Data: 03.11.2023r.

Dotyczy: Odpowiedzi na pytania Wykonawców w postępowaniu nr ZP/2/PN/2023 - postępowanie pn. „Budowa budynku mieszkalnego wielorodzinnego z podziałem na trzy segmenty mieszkalne: A, B i C wraz z wbudowanymi lokalami usługowo handlowymi w parterze budynku, z wbudowanym garażem podziemnym wielostanowiskowym, zagospodarowaniem terenu, przyłączami: wodnym i kanalizacyjnym, zjazdem z ulicy Mieszka I, drogą pożarową oraz zewnętrznymi instalacjami wewnętrznymi: wodna, kanalizacji sanitarnej, kanalizacji deszczowej, elektrycznej i ciepłej zlokalizowanego w Chrzanowie, przy ul. Mieszka I”.

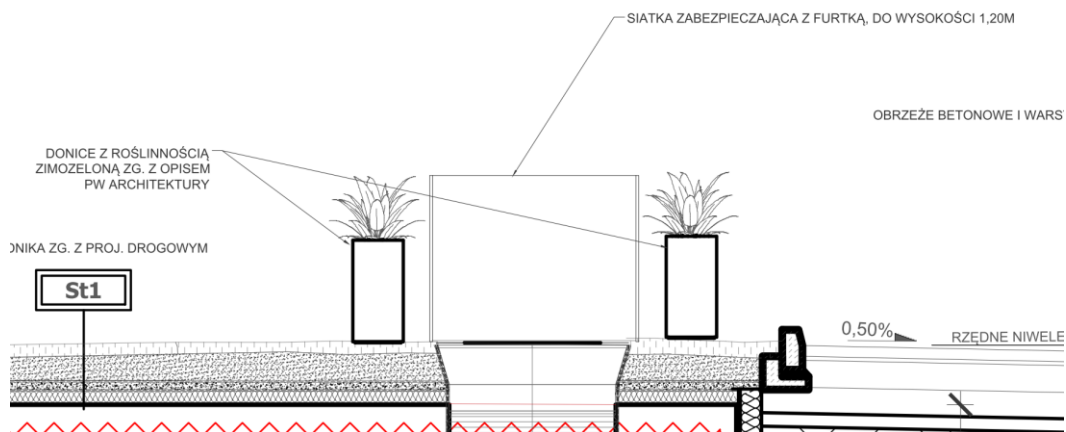
Pytanie nr 33:
Brak pozycji przedmiarowej dotyczącej cokołów z wykładzin PCW. Prosimy o uzupełnienie.

Odpowiedź:
Zg. z pw, obowiązującymi przepisami oraz obranym systemem

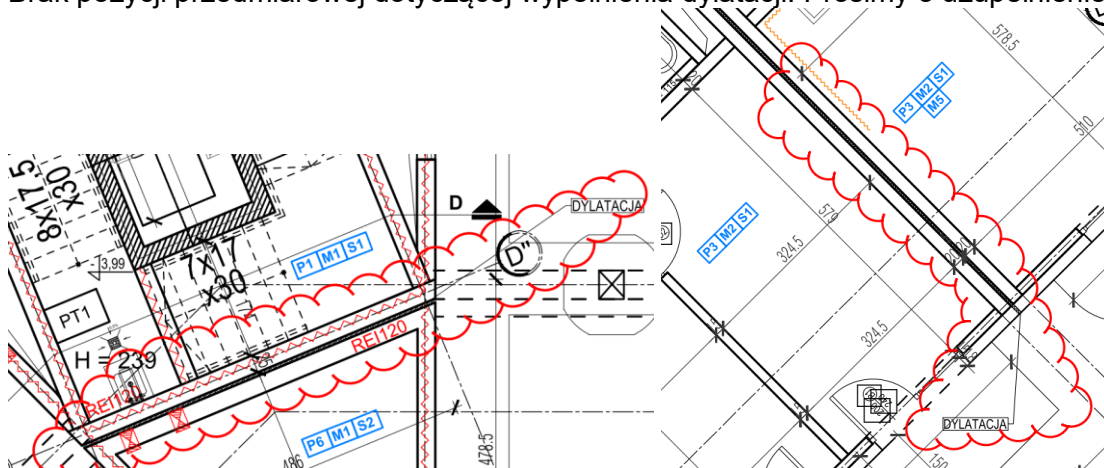
Brak pozycji przedmiarowej dotyczącej wypełnienia dylatacji. Prosimy o uzupełnienie.

**Odpowiedź:
ZG. Z PW ORAZ OBOWIĄZUJĄCYMI PRZEPISAMI,**

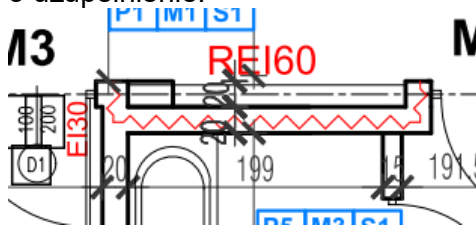
Wg opisu architektury kominy należy wykonać jako murowane. Brak informacji o rodzaju materiału oraz brak pozycji przedmiarowej. Prosimy o uzupełnienie.

WYKONAĆ JAKO SYSTEMOWE

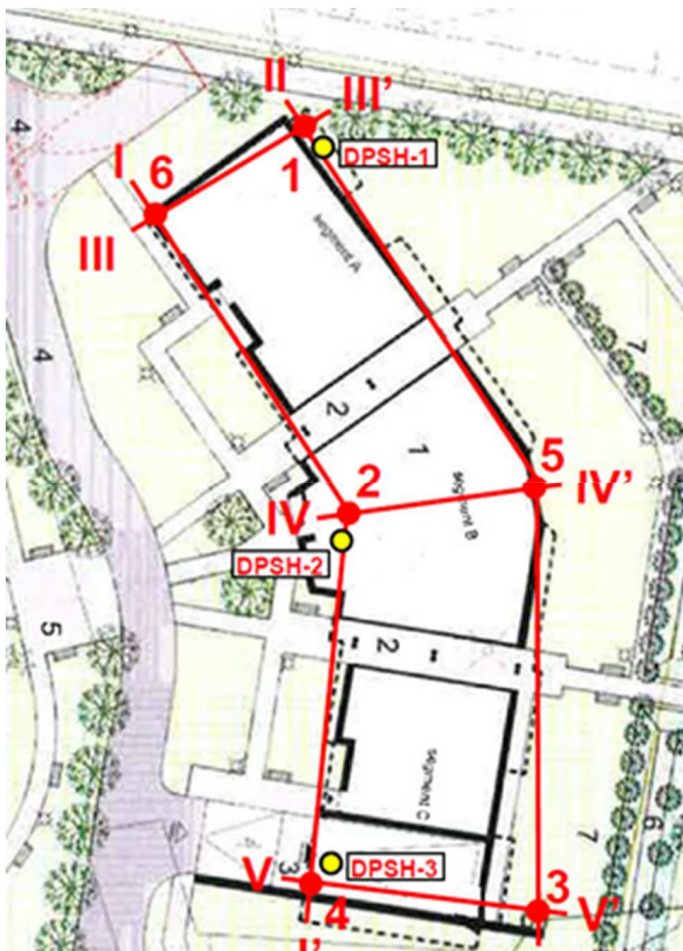
Geologia przedstawia badania wykonane w następujących lokalizacjach.
